**RELATÓRIO DE ANÁLISE DE PROJETO INTERNO**  
**GeproJ - GERÊNCIA DE PROJETOS DMA**  
**GESTÃO DMA**

Nº Processo SEI:	202500036010859
Interessado:	Prefeitura Municipal De Trindade
Assunto:	Análise Técnica de Projetos
Projeto:	Projeto de Pavimentação Asfáltica em via urbana
Trecho:	Duplicação Rua 09 E Implantação Estrada Do Bugre - Trindade - GO
Extensão:	Aproximadamente 3,06 km
Observações:	Projeto Executivo De Engenharia Para Geometria, Terraplenagem, Pavimentação, Drenagem, Sinalização E Obras Complementares

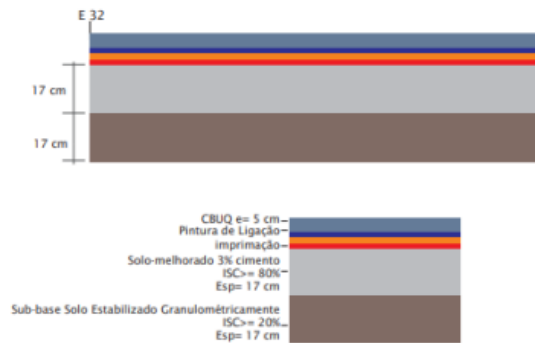
5.1.1. As seções transversais tipo das estruturas do pavimento apresentadas no Volume 2, indicam duas camadas de sub-base, assim as etapas construtivas do pavimento passam a ser oito no total ao invés de sete, como é possível observar na imagem abaixo (folha PPAV 01):

**STATUS REVISÃO 01 - 16/10/25: Atendido.**

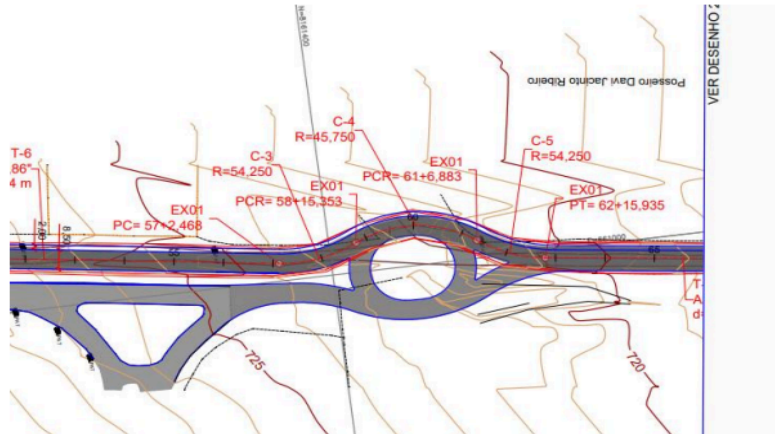
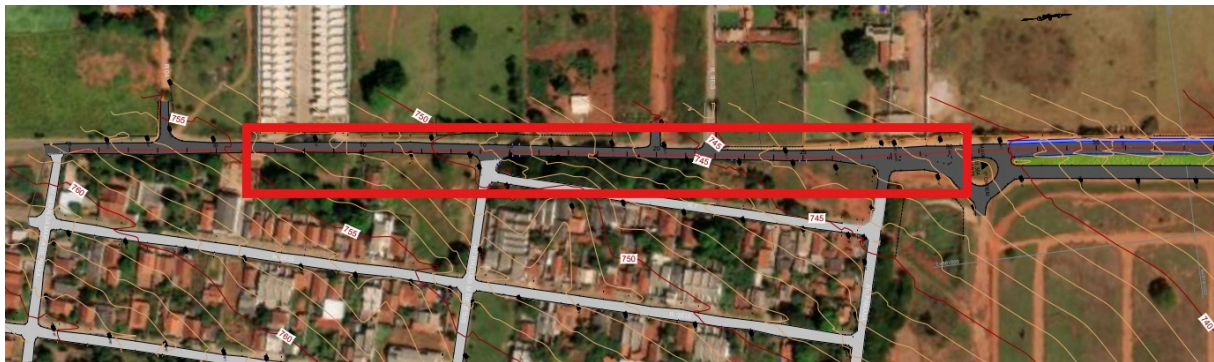
6.1.3. Como pode-se observar na imagem abaixo, o eixo traçado contempla apenas uma parte da rotatória. Não foi possível identificar com clareza nas documentações, estudos, levantamentos e memória cálculos, a abrangência da área que compreende o restante da rotatória. Solicita-se elucidação em relação a esse ponto;

**STATUS REVISÃO 01 - 16/10/25: Atendido.** Com a ressalva de que o projeto prevê melhorias de pavimentação, mas foi identificado em visita técnica que aparentemente já foi feito um melhoramento recentemente nesse trecho demarcado, não há clareza se foi feito pela prefeitura.

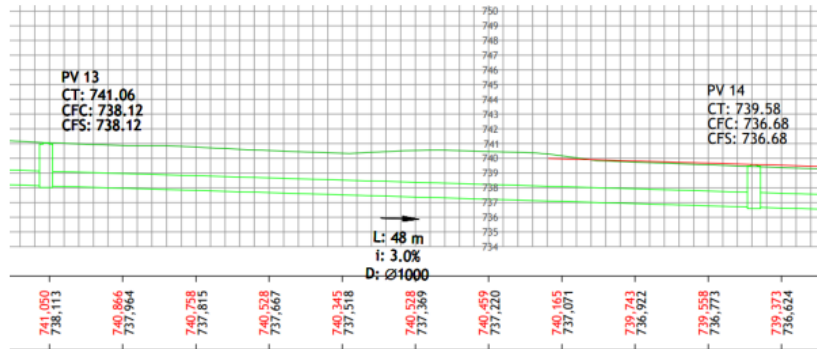
8.1.2. A planta de drenagem apresentada no projeto executivo, Volume 2 (folha PDRE 04) não faz indicação do estaqueamento, curvas de níveis, cotas das bocas de lobo, gabião e demais dispositivos. Solicita-se o ajuste dessa planta;

STATUS REVISÃO 01 - 16/10/25: Não Atendido.

**STATUS REVISÃO 02 - 05/12/25: Atendido.**

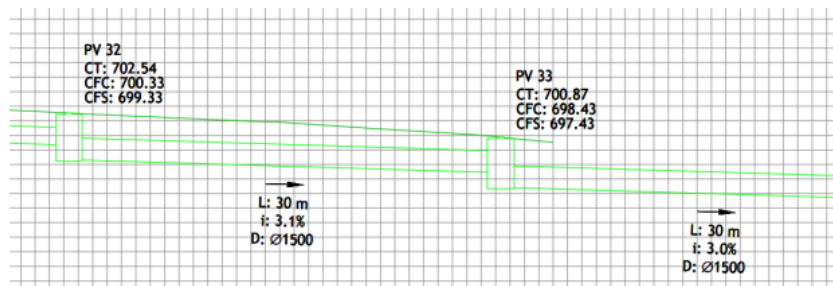
8.1.3. O perfil da rede 01 apresentado no projeto executivo, Volume 2, indica a linha vermelha para a pista projetada e a linha verde escura para o terreno natural. A rede compreendida entre o PV 01 a PV 13 não está inserida no terreno natural e sim em uma pista já existente e pavimentada (folha PDR E 01). É notável também a irregularidade de níveis da projeção da linha verde assemelhando-se mais ao terreno natural do que a pista existente. Solicita-se confirmação de que a linha verde escura indicada

como terreno natural representa a pista existente.

**STATUS REVISÃO 01 - 16/10/25: Atendido.**

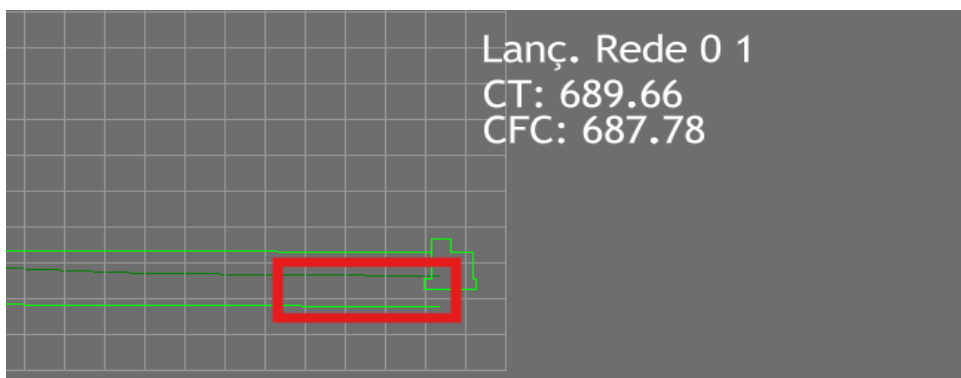
8.1.4. O perfil da rede 01 está inserido sob o terreno natural até o PV 33 como ilustra a imagem abaixo (folha PDRE 14). Do PV 34 até o lançamento da rede no talvegue, não há indicação da presença de terreno natural no desenho técnico, indicando assim a exposição da rede. Solicita-se revisão do perfil da rede apresentado.

STATUS REVISÃO 01 - 16/10/25: Atendido parcialmente. Nos arquivos em .pdf, não sofreram essas alterações, apenas nos arquivos em .dwg e foi identificado a exposição do tubo e o deslocamento da rede no lançamento. Solicita-se o ajuste do projeto.

**STATUS REVISÃO 02 - 05/12/25: Atendido.**

**STATUS REVISÃO 02 - 05/12/25: Atendido. Foi corrigida a representação do dispositivo do**

**lançamento. Próximo ao lançamento o tubo fica exposto evitando o lançamento “afogado”.**

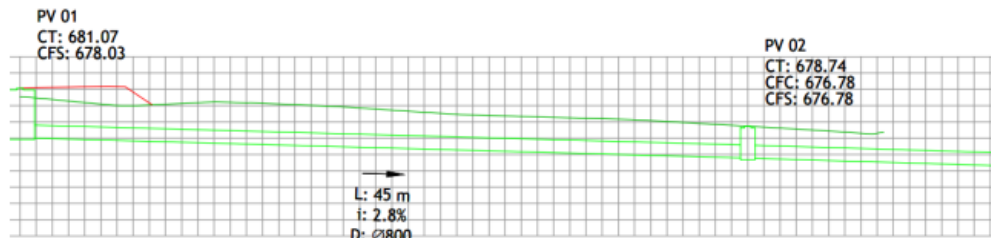
8.1.5. O mesmo ocorreu para a rede 02 como ilustra a imagem abaixo. Do PV 01 ao PV 02 há indicação de que a rede está localizada sob o terreno natural (folha PDRE 17). Mas do PV 03 até o lançamento da rede no talvegue não há indicação da presença de terreno natural no desenho técnico, indicando assim a exposição da rede. Solicita-se revisão do perfil da rede apresentado.

STATUS REVISÃO 01 - 16/10/25: Não atendido.

**STATUS REVISÃO 02 - 05/12/25: Atendido.**

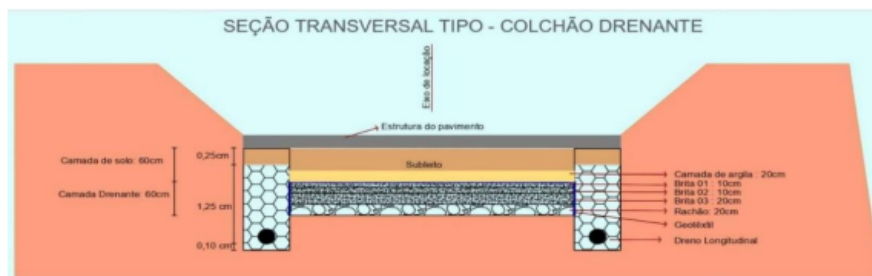
8.1.6. Foi informado no item 4.4.3.1 do Volume 1 (pág. 88) que foi considerado o uso de colchões drenantes com espessura de 1,0 metro, para evitar que as águas atinjam as camadas do pavimento. Mas a seção transversal tipo do colchão drenante apresentada no Volume 2 (folha PDRE 47) indica espessura de 60cm, tal como ilustra a imagem abaixo. Ademais, foi citado no mesmo item que “De acordo com o Manual de Drenagem de Rodovias do DNIT (IPR-724), é sempre importante manter o lençol freático a profundidades de 1,50 a 2,00 metros do sub-leito das rodovias”. Mas o colchão drenante representado indica 60cm de distância do subleito da via como pode-se observar na imagem abaixo:

**STATUS REVISÃO 01 - 16/10/25: Atendido.**
